BIULETYN SERWISOWY

Zmiana metody pomiaru z temperatury głowic na pomiar temperatury cieczy chłodzącej w silnikach ROTAX® typ 912 oraz 914 (wszystkie wersje)

ATA System: 75-00-00 Układ chłodzenia

Rys. 2.

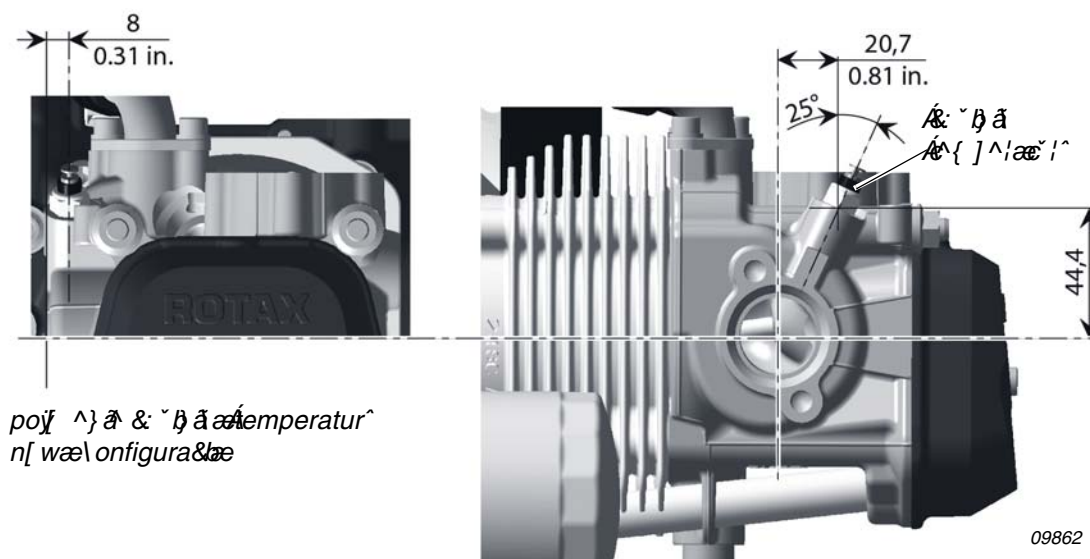
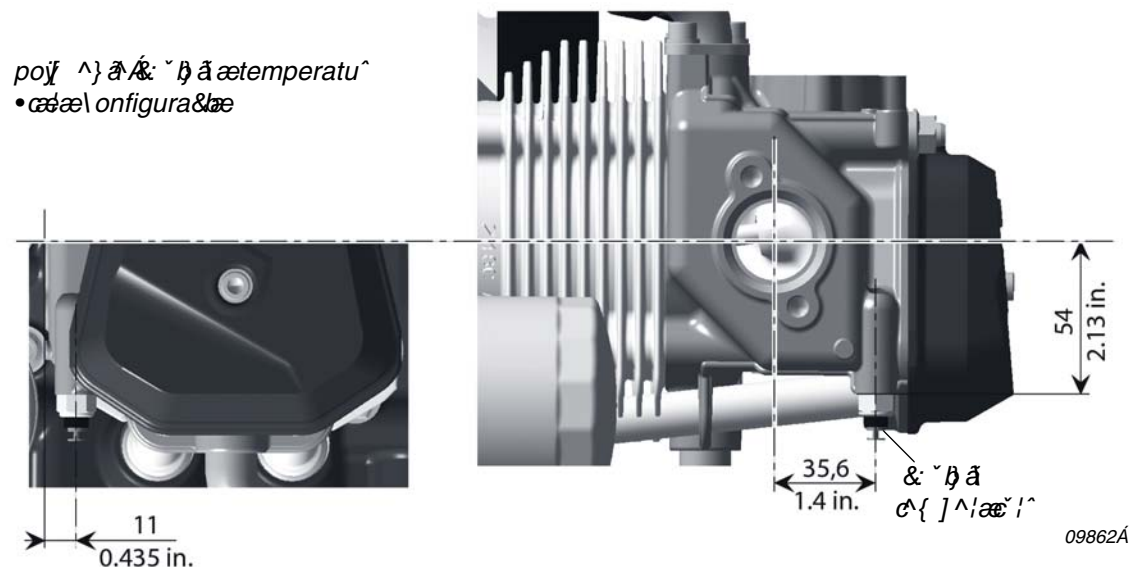
WSKAZÓWKA: Identyfikacja cylindra nowego typu: Podłączenie elektryczne czujnika temperatury jest skierowane ku górze. Nowa konfiguracja patrz [Rys. 2](#). Stara konfiguracja patrz [Rys. 3](#).

Patrz Instrukcja Zabudowy dla odpowiedniego typu silnika, aktualne wydanie.
Odnośnie zmiany położenia czujnika temperatury patrz [Rys. 2](#) i [Rys. 3](#).

Limit dla temperatury płynu chłodzącego mierzonej na głowicy cylindra (nowy typ)	Typ silnika
maximum 120°C (248°F)	912 A/F/S
	914 F
Wymagany jest ciągły monitoring temperatury cieczy

WSKAZÓWKA: Modernizacja silników do nowej konfiguracji głowic NIE jest wymagana. Obie wersje głowic cylindrów mogą być montowane na jednym silniku i są one zamienne. Jednak upewnij się na której głowicy mierzona jest temperatura materiału a na której temperatura cieczy. Definiuje to odpowiednie nazwy i zakresy na wskaźnikach.
